### Wettbewerb für den Neubau einer zweiten reformierten Kirche in der Kirchgemeinde Neumünster-Zürich.

#### Das Gutachten des Preisgerichts

Wettbewerb  
für  
eine zweite reformierte  
Kirche  
in der  
Kirchgemeinde  
Neumünster-Zürich.

I. Preis.  
Entwurf Nr. 21  
von  
E. Friolet und H. Lüthy,  
Architekten in Zürich.  
Kennwort:  
„Vivos voco.“

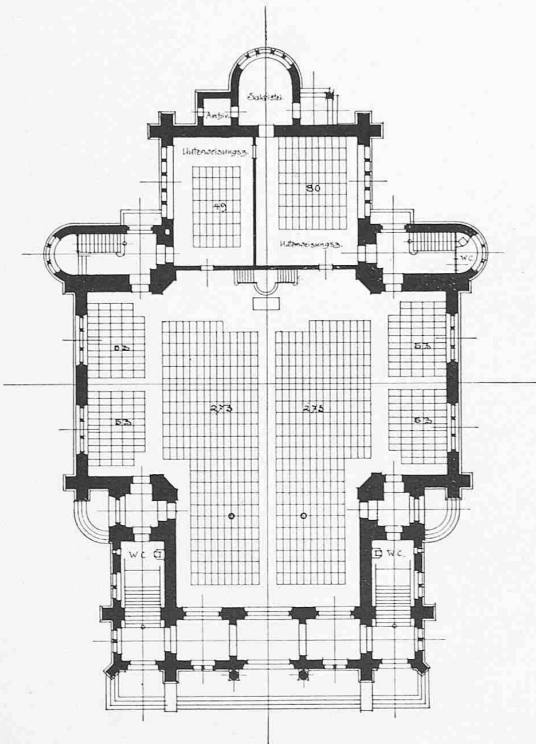
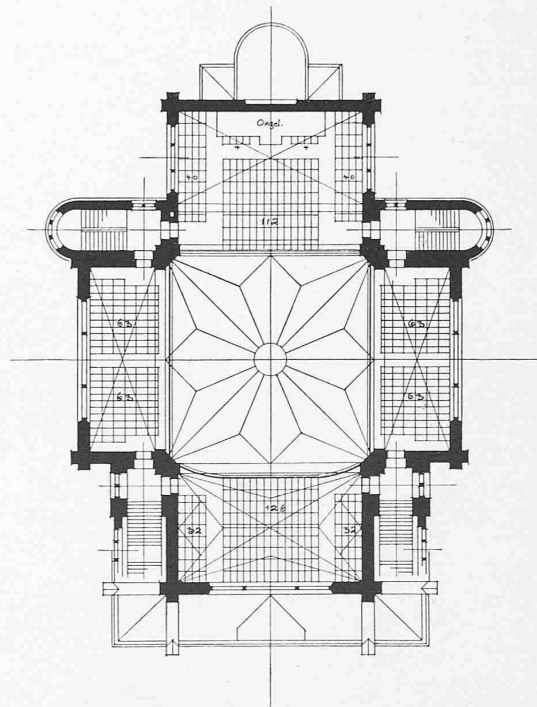
*Projekt Nr. 21.* Die Kirche ist als Centralbau mit Vierungsturm projektiert. Die Lösung ist einfach, zweckmässig und aus einem Guss. Zu beanstanden ist die Disposition der Sakristei. Die Emporen wären durch Säulen zu stützen. Das Innere ist weit, geräumig, aber etwas zu nüchtern.

Die zeichnerische Darstellung des Projektes ist vortrefflich.

II. Preis. Entwurf Nr. 20 von Arch. *H. Lüthy* in Zürich. Kennwort: «So.»  
 Wettbewerb für eine zweite reformierte Kirche in Neumünster-Zürich.

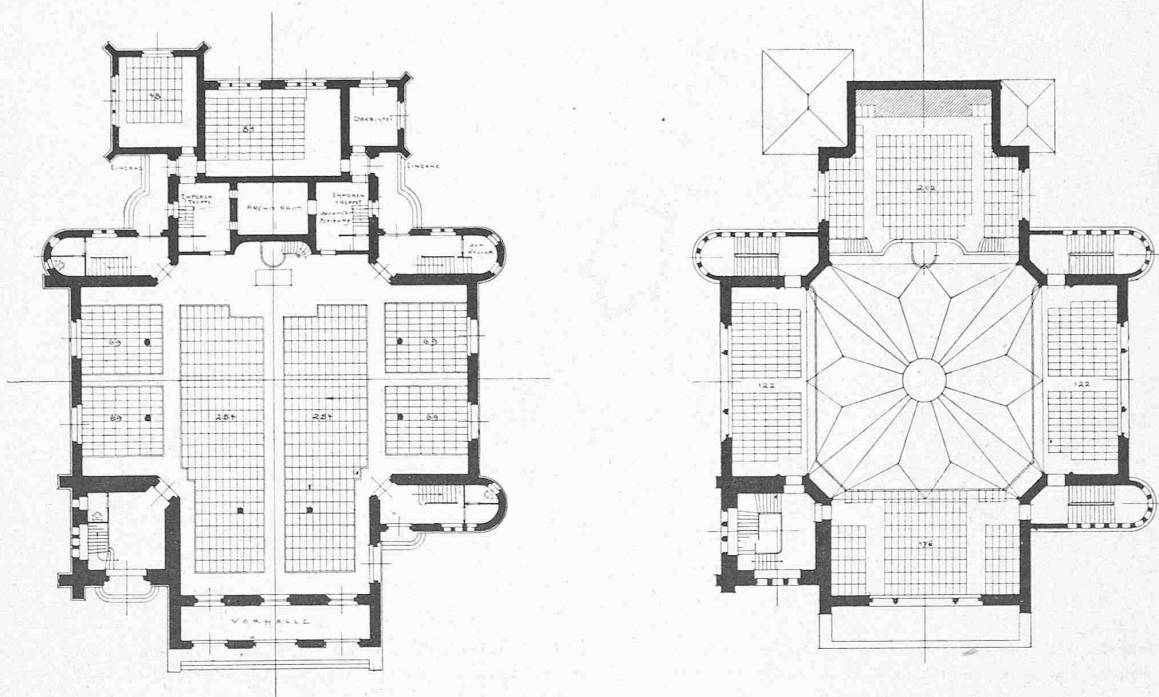
*Projekt Nr. 20.* Mit Ausnahme der etwas zu komplizierten Anordnung der Unterweisungszimmer an der Chorseite ist die Lösung im Grundriss und Aufbau zweckentsprechend. Fraglich ist die gute Wirkung der Nebeneingänge an den geschrägten Vierungsecken und der Vertikalteilung der grossen Rundfenster.
